# PIANO PARTICOLAREGGIATO DI INIZIATIVA PRIVATA

## Via Ugo Bassi, Via Fucini e Piazza A. da Brescia

INTEGRAZIONE RELAZIONE GEOLOGICA-GEOTECNICA  
 PARERE AI SENSI DELL' ART. 37 DELLA L.R. 10/03  
 (PROT. N° 30906 DEL 11/06/2004)

## INTEGRAZIONI RELAZIONE GEOLOGICA - GEOTECNICA

INDIVIDUAZIONE IN PLANIMETRIA  
CONFINE GEOLOGICO  
SCALA 1:2000

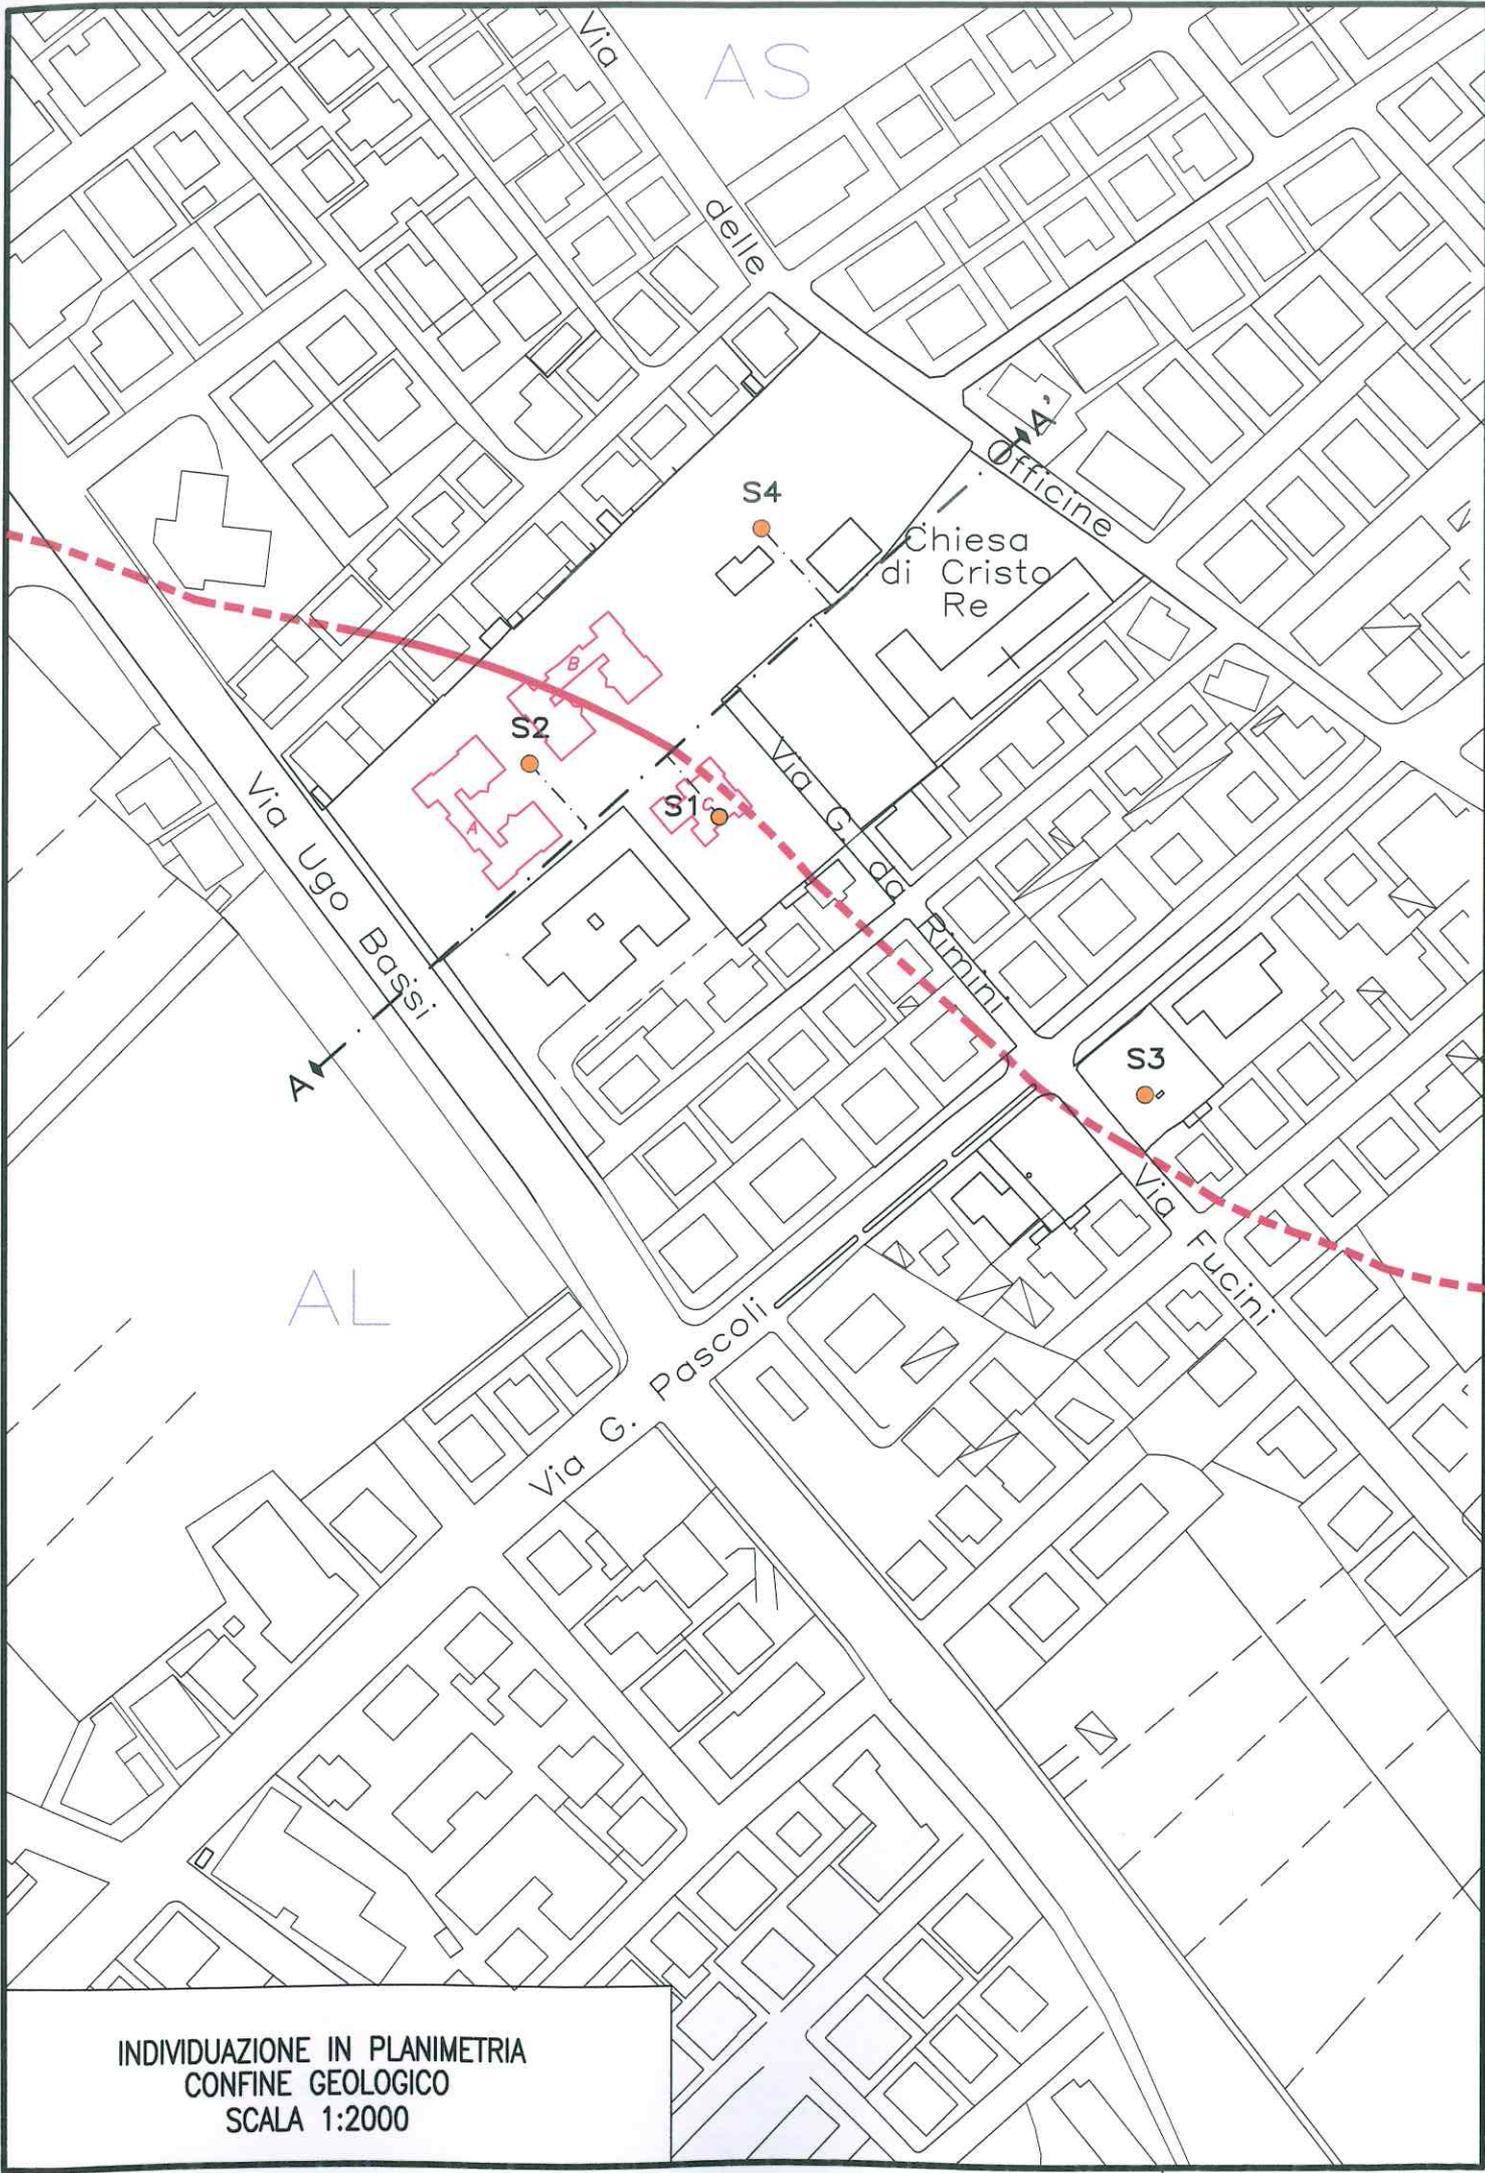
- 1) Deve essere valutato il potenziale di liquefazione dei terreni di fondazione del comparto oggetto di edificazione identificato nelle tavole urbanistiche del Piano, indicando le possibili soluzioni atte a scongiurarne gli effetti in caso di valutazione positiva;
- 2) Deve essere definito il confine eteropico tra i depositi alluvionali e quelli di origine marina nei confronti del comparto edificabile, suggerendo gli eventuali accorgimenti tecnici atti a limitare gli effetti di probabili cedimenti differenziali e della possibile amplificazione sismica.

In relazione alla specifica richiesta viene qui definito il confine eteropico tra i depositi alluvionali e quelli di origine marina.

Nella pagina seguente viene illustrato in planimetria il confine stesso in relazione al comparto edificabile.

Il contatto è chiaramente non ascrivibile, sia per i dati e le indagini al momento disponibili, sia per la natura stessa del confine, ad un limite formazionale netto.

Esso è piuttosto compreso in una fascia transizionale stratigraficamente caratterizzata da interdigitazioni latero-verticali tra i terreni, organizzati nella classica architettura stratigrafica di facies eteropiche.

La diversa origine deposizionale, confermata dall'interpretazione stratigrafica dei litotipi può determinare un differente comportamento geomeccanico dei litotipi, con possibili cedimenti differenziali.

Sulla base dei dati al momento disponibili la natura dei terreni e le loro caratteristiche rendono consigliabili fondazioni profonde su pali.

Questi contribuirebbero al contempo sia a scongiurare gli effetti di possibili cedimenti differenziali (che andranno verificati nelle successive fasi progettuali) sia a costituire un'ideale soluzione fondazionale in caso di potenziale liquefazione di strati sabbiosi saturi.
